# Verslag

Ministerie van Verkeer en Waterstaat  
Directoraat-Generaal Rijkswaterstaat

Verslag van  
Gemeentelijke verlichting havendam Buitenhaven  
Vlissingen.

Nummer  
PZDT-V-04340 ontw.

d Ter gemeentelijke verlichting Buitenhaven Vlissingen

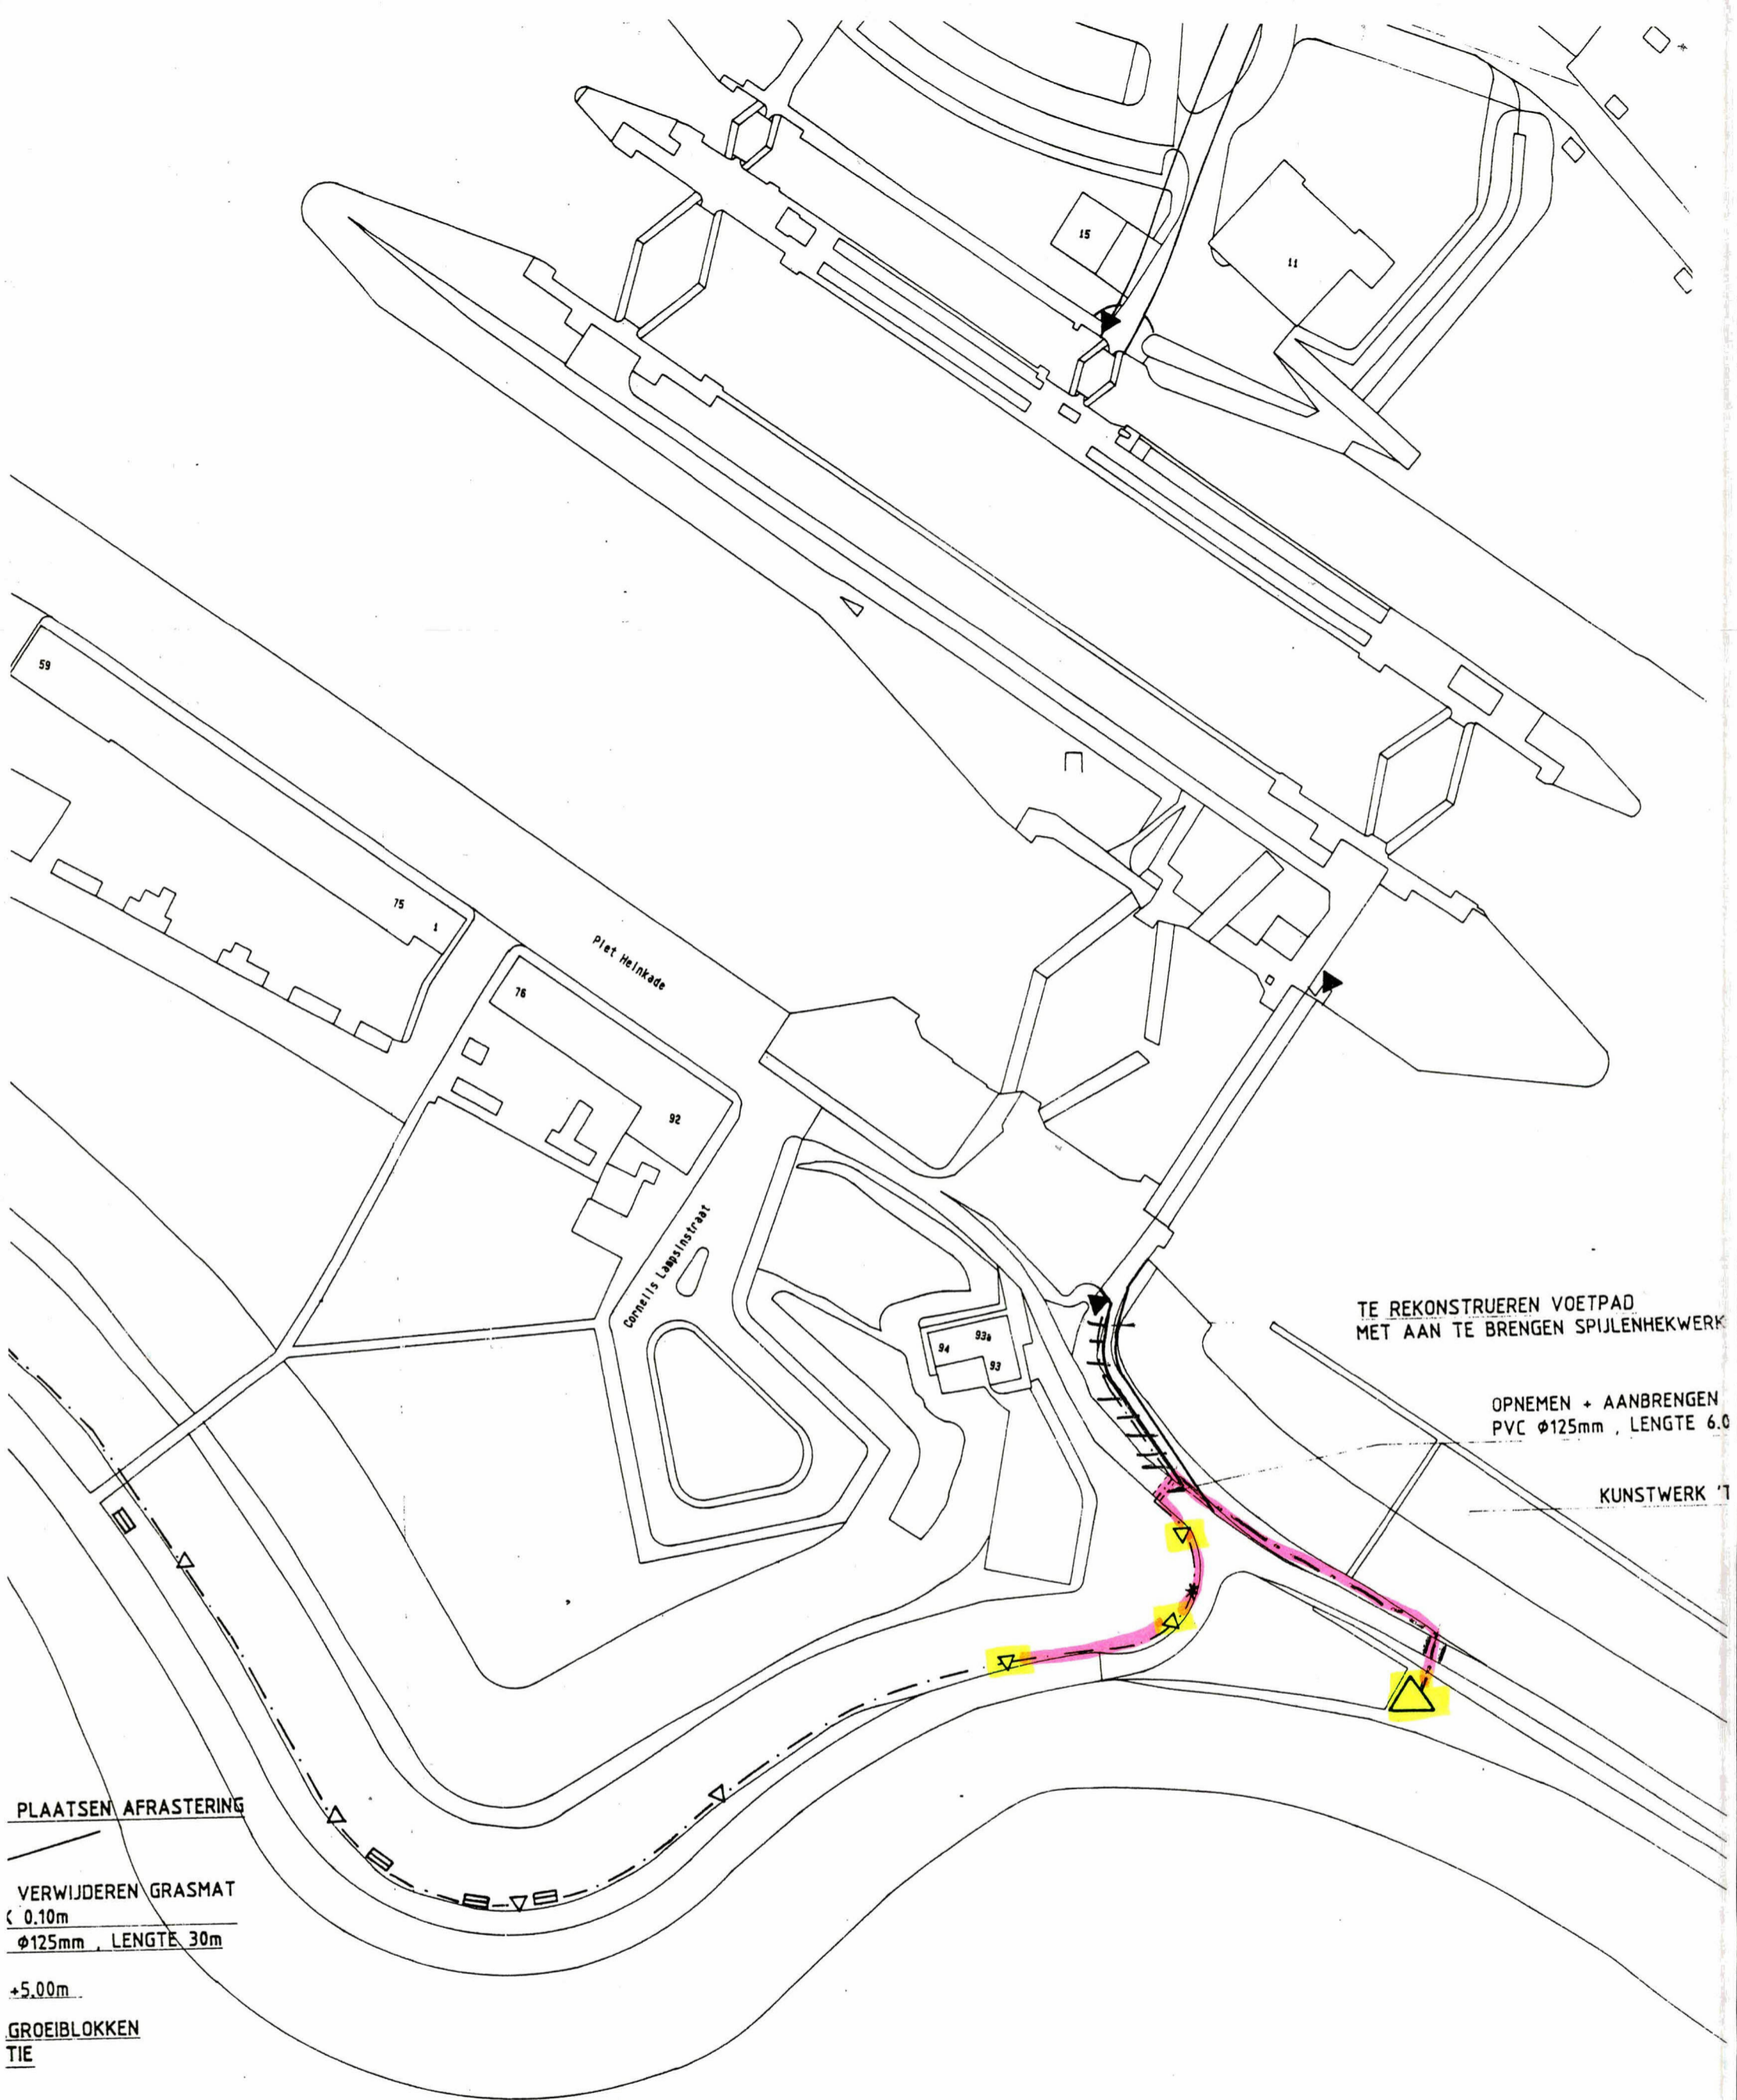
- De voeding van de verlichting van het kunstwerk op de dam dient, voor het verbeteren van de bekleding op de dam, in een mantelbuis gelegd te worden. De gemeente zal dit t.z.t. regelen met de aannemer die de verbeteringswerken aan de dam gaat uitvoeren. Het aanleggen van de mantelbuis is voor rekening van de gemeente Vlissingen.

- De nieuwe bekleding van de dam zal zodanig aangebracht worden dat voorzieningen aan het kunstwerk (verwijderen, ophogen, of iets dergelijks) niet noodzakelijk zijn. De bekleding zal rondom op de betonnen voet aangesloten worden.

- De verlichting inclusief de betonnen platen langs het fiets-/voetpad zullen voor aanvang verwijderd worden en tijdelijk opgeslagen worden op het terrein van het waterschap nabij de waterzuivering te Ritthem. De kabel wordt verwijderd. Voor rekening van de gemeente Vlissingen. Dit gebeurt ook in overleg met de aannemer die de verbeteringswerken gaat uitvoeren. Na het afronden van de werkzaamheden dienen deze herplaatst te worden.
